Associazione "Vivere in Valdiseive"

OGGETTO: Procedimento di Valutazione di Impatto Ambientale, integrato ai sensi dell'art. 10, c.3 del D.Lgs. 152/2006 con la Valutazione di Incidenza di cui all'articolo 5 del D.P.R.357/1997, comprensivo dell'autorizzazione paesaggistica di cui all'art. 146 del D.Lgs. n. 42/2004 e della Verifica del Piano di Utilizzo delle Terre e Rocce da Scavo, D.P.R. 120/2017, art. 9, per il progetto: SS 67 "Tosco Romagnola" per i lavori di adeguamento del tratto tra la località S. Francesco in Comune di Pelago e l'abitato di Dicomano. Variante di Rufina (FI). Lotto 2A - 2B.

Osserva quanto segue

Foto 5

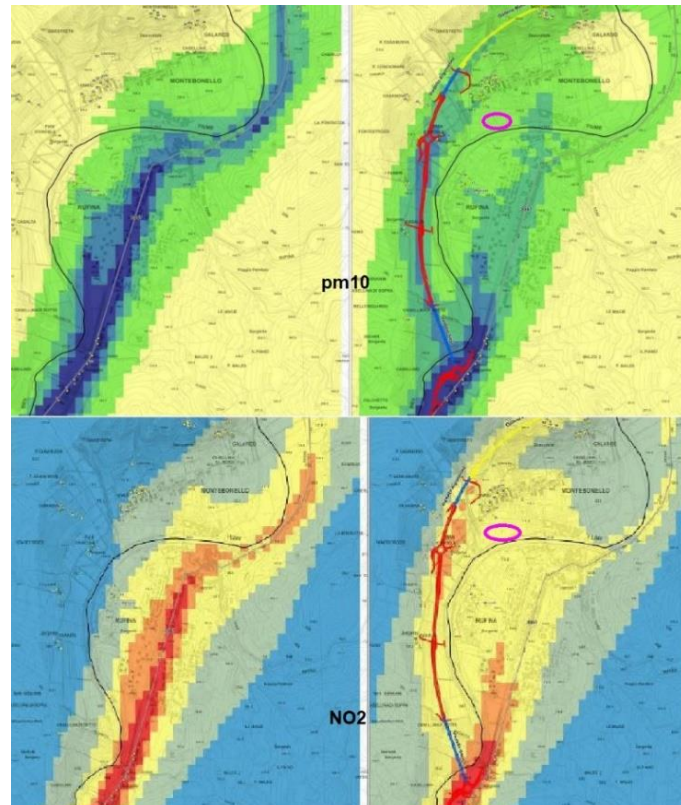
Oltre a questa mancanza, notiamo che comunque sia, in questa area, vi sarà un accumulo degli inquinanti visto lo sbocco anche della vicina galleria (a ridosso anche dei molti edifici che si trovano in quella zona). Per correttezza diciamo che la fabbrica insalubre è rimasta al centro del paese, e in un certo senso lo è anche di Rufina, anche se è separata dal fiume Sieve. Nella foto 5, il cerchio in rosa (a dx) è l’area dove è situata la fabbrica (in quella zona ci sono anche altre attività artigianali).

Nelle fotosimulazioni delle emissioni NO₂, ci sembra strano anche che tutto il centro di Rufina (eccetto davanti alla Coop), rimanga tra 0,5 e 1 (mcg/mc – colore giallo). In quanto c’è anche la Stazione Ferroviaria con diversi parcheggi sempre pieni di auto, ed una circolazione interna che crea un movimento dovuto agli spostamenti tra scuola, lavoro, servizi, sport, quasi esclusivamente sempre nelle ore di punta. Ed è impensabile immaginare di diminuire il traffico interno e/o generato dalle attività locali, o che coloro che arrivano da Pontassieve o Dicomano, possano preferire la nuova variante per arrivare nel centro abitato di Rufina (con dispendio di km. inutili). A Rufina c’è anche un distributore di benzina, che si presume possa essere attrattivo per gli automobilisti per rifornirsi del carburante, anch’esso determina movimento dei mezzi in quel luogo (pesanti e non).

Foto 9

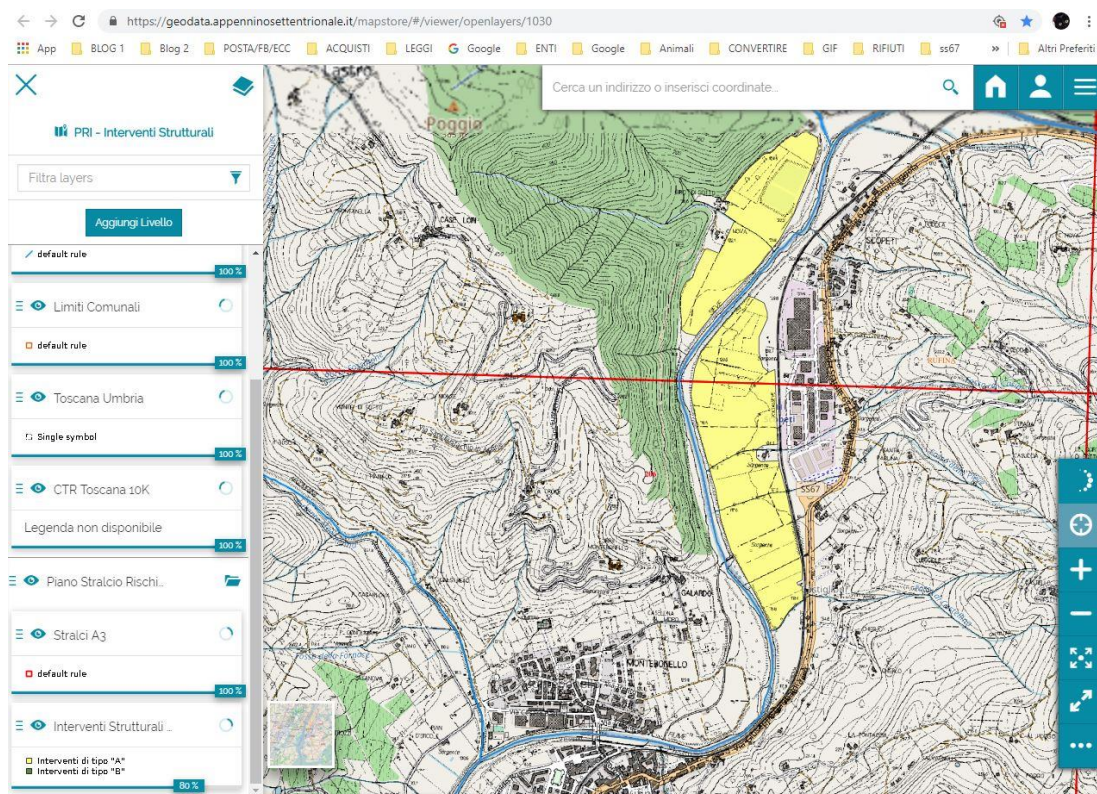
I piloni del viadotto che esce dalla galleria per congiungersi alla rotatoria di Scopeti, ricadono in gran parte nella cassa di espansione in riva sinistra del fiume Sieve, dividendola in due. **Eventuali volumi compensativi alla naturale espansione dell'acqua in caso di esondazione, e per non aggravare il RISCHIO a valle, da dove vengono recuperati? Lo ribadiamo anche più avanti.**

Foto 17

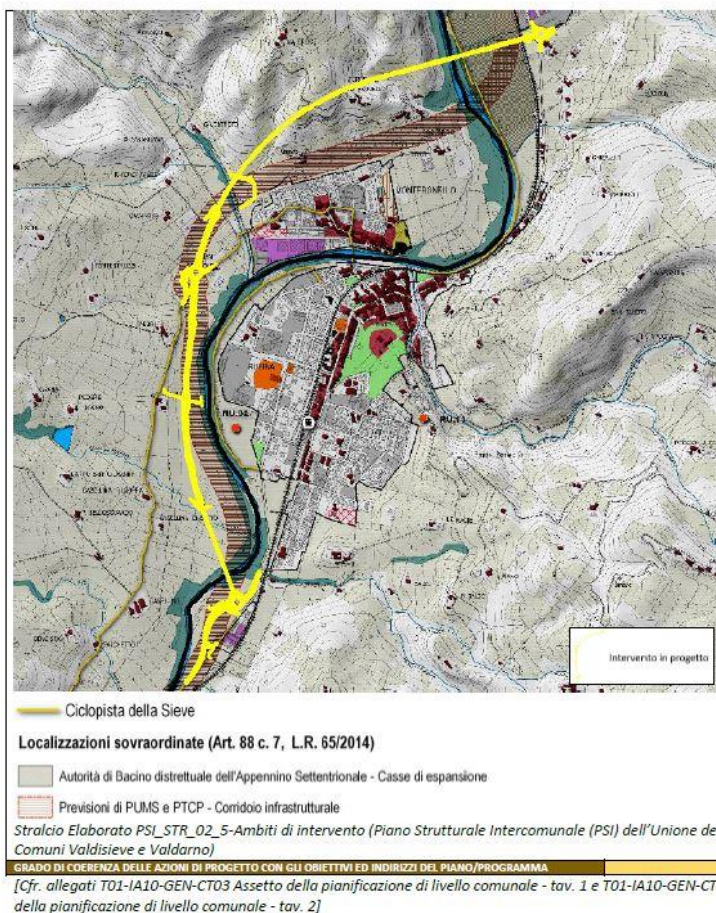
Inoltre percorre un tracciato completamente al di fuori del corridoio infrastrutturale previsto che era stato lasciato abbastanza largo proprio per permettere di adagiarsi il nuovo tracciato, anche se avesse avuto bisogno di qualche correzione, comunque rimanendoci dentro. Foto 17

E meno male che, sul lato di Pontassieve, dove scorre quasi per intero il progetto, doveva essere quasi tutto in “armonia” morfologica e seguire i lineamenti del paesaggio (con diversi tratti definiti “a tasca” ecc.). Anche la stessa Relazione del RU Pontassieve- Elab. A, si esprimeva in modo simile: *“L’insieme delle trasformazioni, compresa quella più importante del nuovo tracciato stradale della statale 67, dovrà essere pensato, progettato e realizzato tenendo conto dello straordinario paesaggio che attraversa questo territorio e della sua fragilità dovuta ai due fiumi, Sieve e Argomenna, che lo attraversano”*.

Foto 21

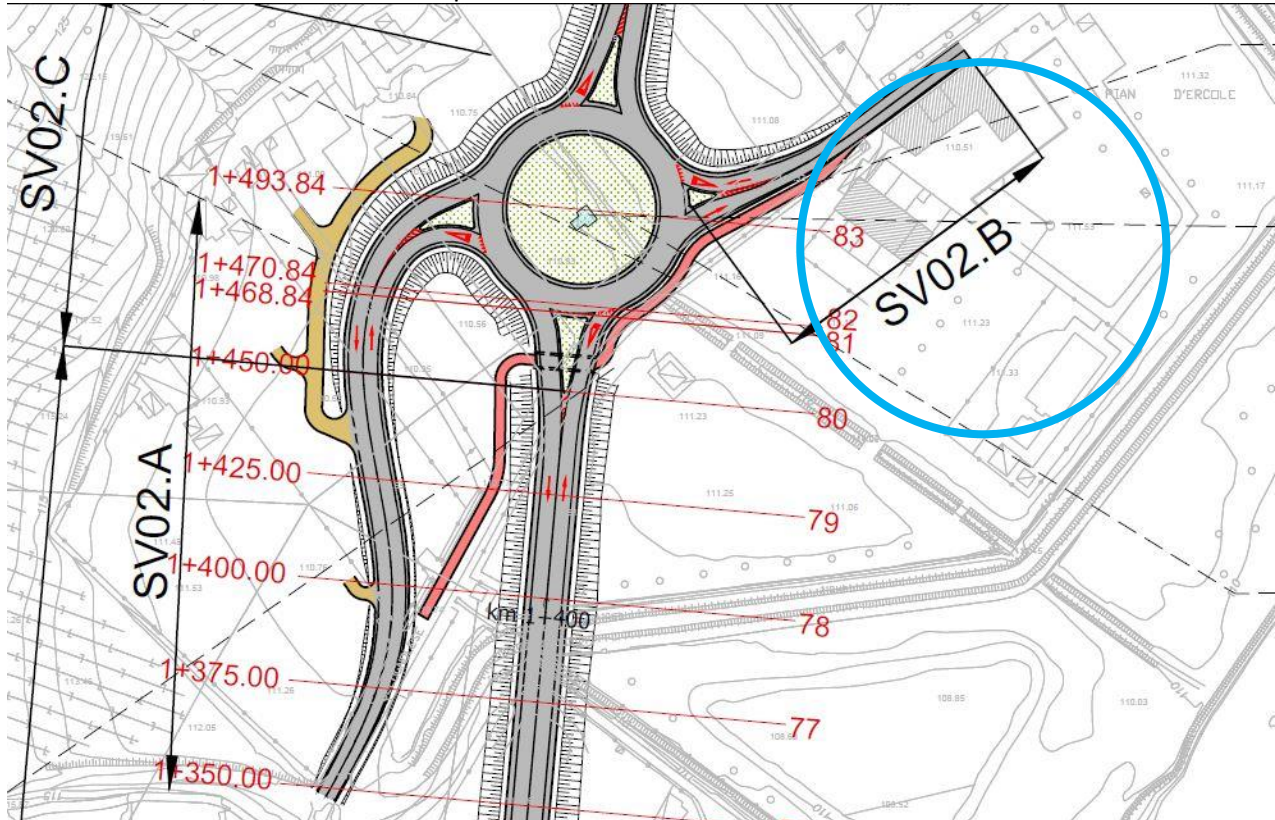
Intanto partiamo dal solito **rilevato** rispetto al piano di campagna: come si vede nelle foto 21 (T011A20GENPP01), 22 (rendering simulato) e 23 (Google Maps), l'**uscita** per Montebonello finisce quasi direttamente dentro alle finestre dell'Albergo Pian d'Ercole Resort (attualmente in vendita – cerchio blu). L'uscita è ancora in rilevato (stando al rendering) e passa proprio davanti al cancello e alle finestre della casa colonica principale (da dove passerà poi anche la mini pista ciclabile), e circa alla stessa altezza della palazzina dei mini appartamenti (subito sulla destra).

Nei campi dove è prevista la rotatoria ci sono diversi **canali di raccolta dell'acqua** proveniente dai campi e vigne sovrastanti, anch'essi pieni di fossi che si ricollegano a quelli in piano che poi defluiscono in Sieve. I 2 fossi principali rimangono completamente **TOMBATI** (come si evince dalle planimetrie) a causa: uno della rotatoria stessa, uno sia dallo svincolo ovest che dal tracciato principale (tutti in rilevato) minimo di 4 metri. Soprattutto quello sotto la rotatoria è già oggi causa anche di allagamenti dei campi durante piogge intense perché il materiale che viene portato dalla collina tende ad ostruirlo lungo il percorso, formando dei tappi. Che il materiale, durante la pioggia, venga trasportato dall'alto verso il basso sembrerebbe cosa palese da capire, a meno che non si faccia passare una tubazione enorme sotto strada fino alla Sieve (che piano piano però si riempirebbe, i contadini di quegli orti lo sanno bene, basta chiederlo a loro), ma non ci sembra di aver capito che sia così. Quindi quando ci saranno piogge intense quel punto costretto tra i rilevati di rotatoria, uscite e tracciato, diventerà una bella piscina.

Foto 24 pozzi e derivazioni

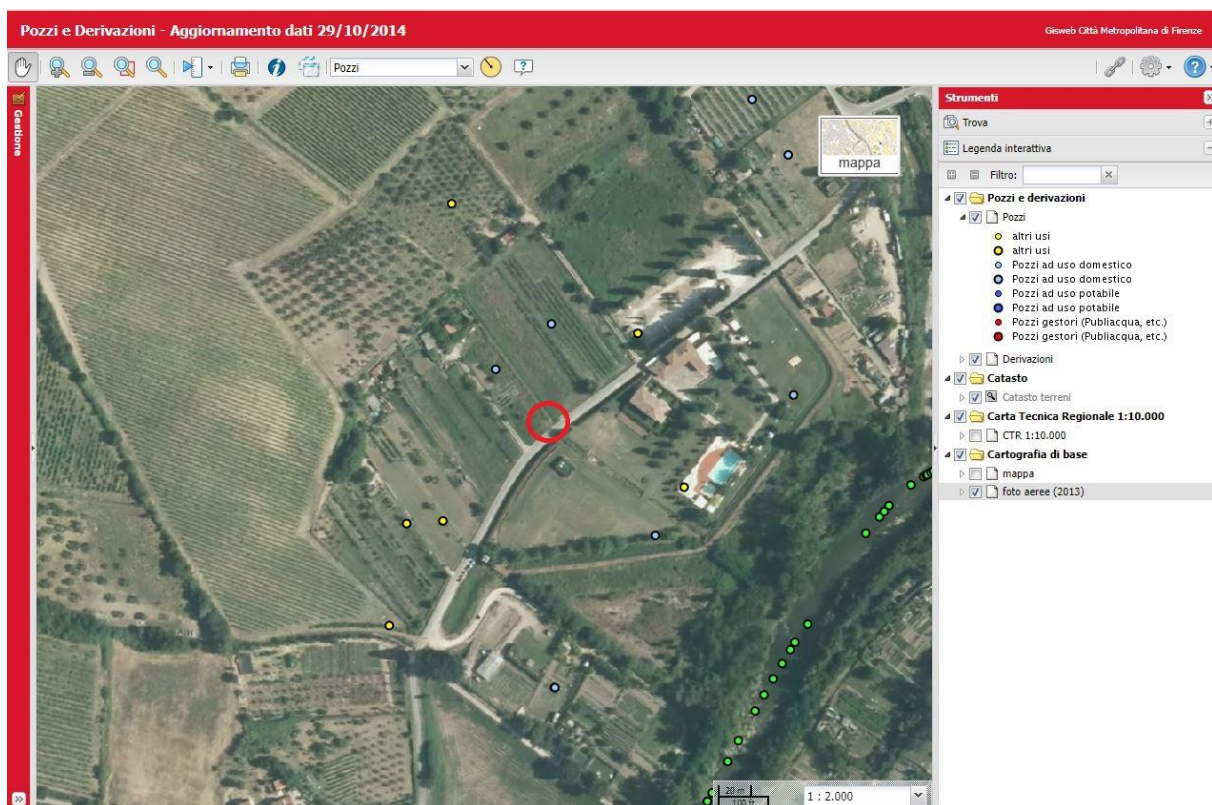
Addirittura un POZZO, a servizio di 3 famiglie (oltre agli orti) che vi hanno la residenza, RESTA completamente SOTTERRATO sotto la ROTATORIA. Stiamo scherzando? Foto 24

Nella foto sopra l'immagine della [mappa](#) dei pozzi e derivazioni della Città Metropolitana di Firenze, che tuttavia non è aggiornata, oltre a quello in rosso ne mancano anche altri (l'ultimo aggiornamento risale al 2014).

Foto 29 – carreggiata dove si fermano i camion con le auto in sosta

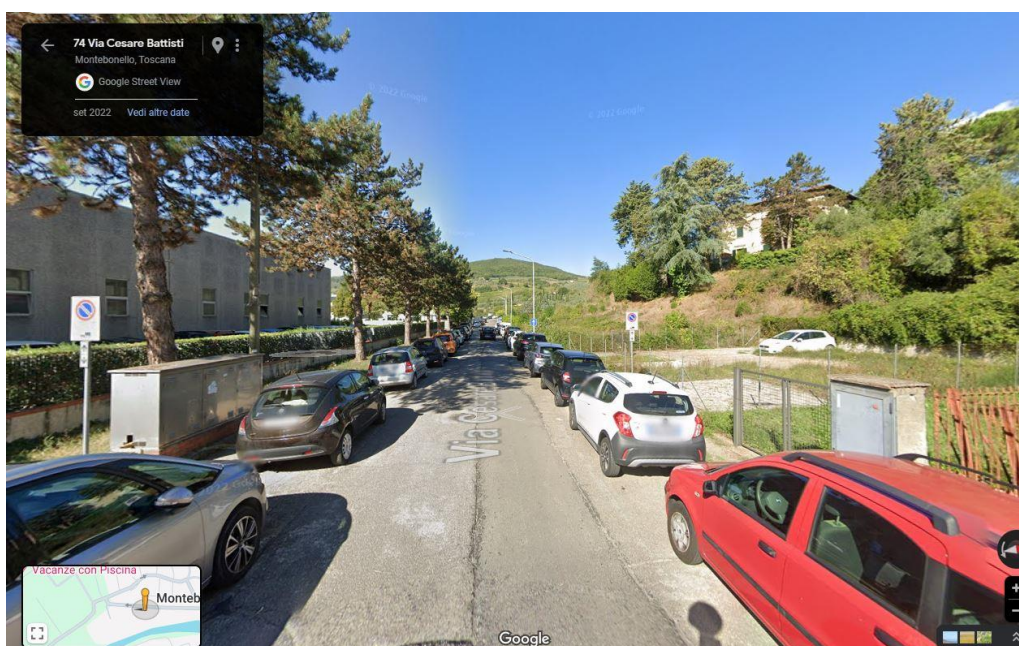
Per tentare di risolvere il problema, si potrebbe provare anche ad ipotizzare, per esempio, un cambio dei sensi unici nella frazione di Montebonello (che avevano una ragion d'essere per motivi di sicurezza), o che si possa ripristinare il doppio senso di circolazione in entrambe le strade ora a senso unico. Ma la cosa non sarà fattibile perché sono entrambe strette e non consentono facilmente gli scambi tra auto e camion. Già adesso, che Via Cesare Battisti è a senso unico, i camion si fermano in doppia corsia (rispetto alle auto in sosta), determinando già ora problemi di scorrevolezza del traffico (foto 29). Inoltre, anche all'interno delle fabbriche lungo questa via (in particolare Gucci e Selasti) i piazzali interni, dove ci sono, non sempre consentono ai mezzi articolati di effettuare agevolmente le manovre all'interno, tanto è vero che preferiscono scaricare rimanendo sulla strada. Altrimenti entrerebbero già da ora, ma in genere non lo fanno.

Foto 30

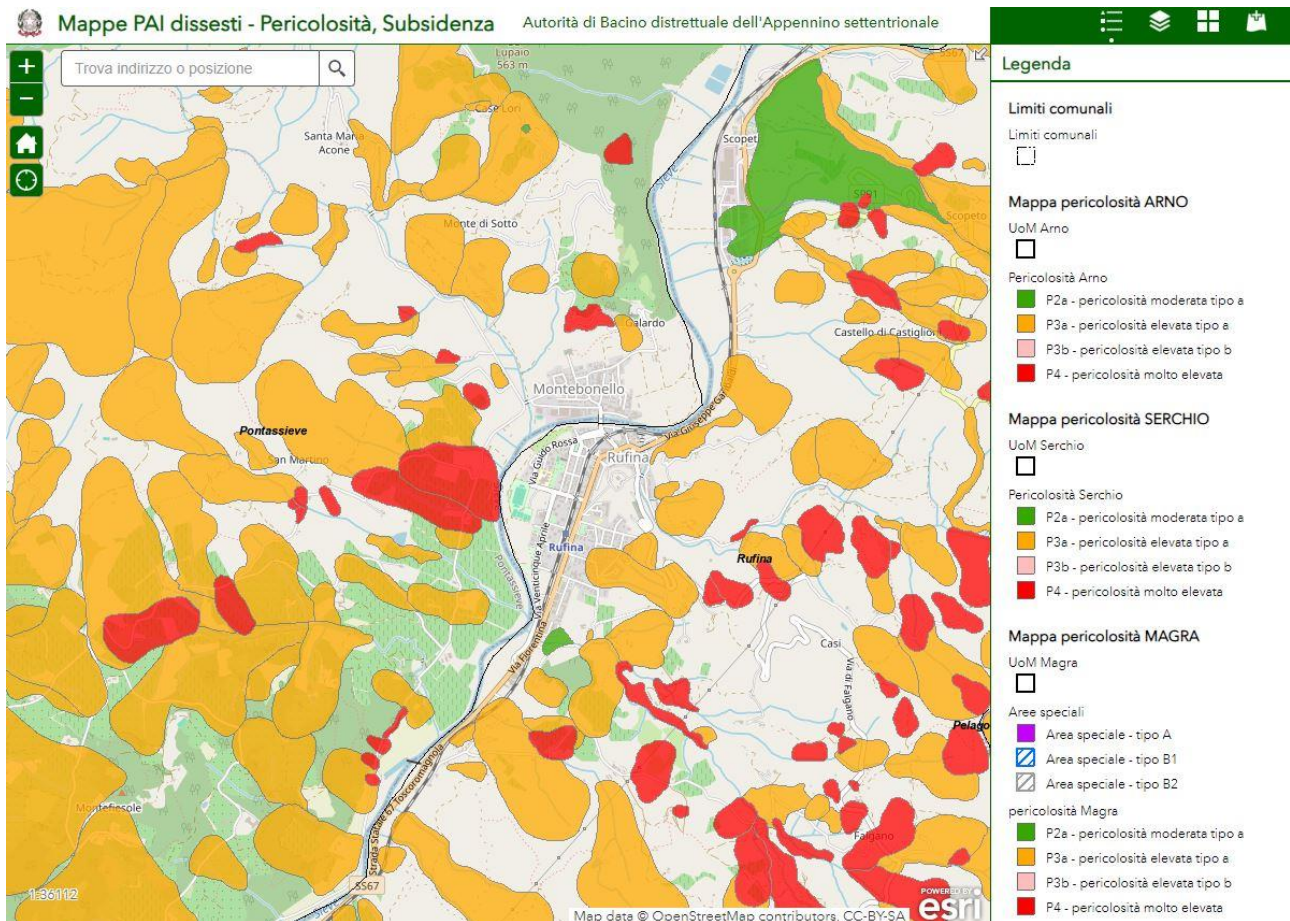
Si tenga presente che nell'area di Pian d'Ercole ci sono delle **frane** anche attive (se ne ha una dimostrazione con alcune abitazioni a monte, ma soprattutto dalla cartografia dell'Autorità di Bacino distrettuale dell'Appennino settentrionale ²⁴ e dai rilievi effettuali nel corso dell'ultimo anno dalla ditta che ha fatto le trivellazioni per il progetto in oggetto). Dalla cartografia del PAI si notano i tanti punti con pericolosità P4 molto elevata e P3a elevata. Anche sotto la galleria che passa sotto la Torre di Montebonello notiamo delle aree in P4. Foto 30
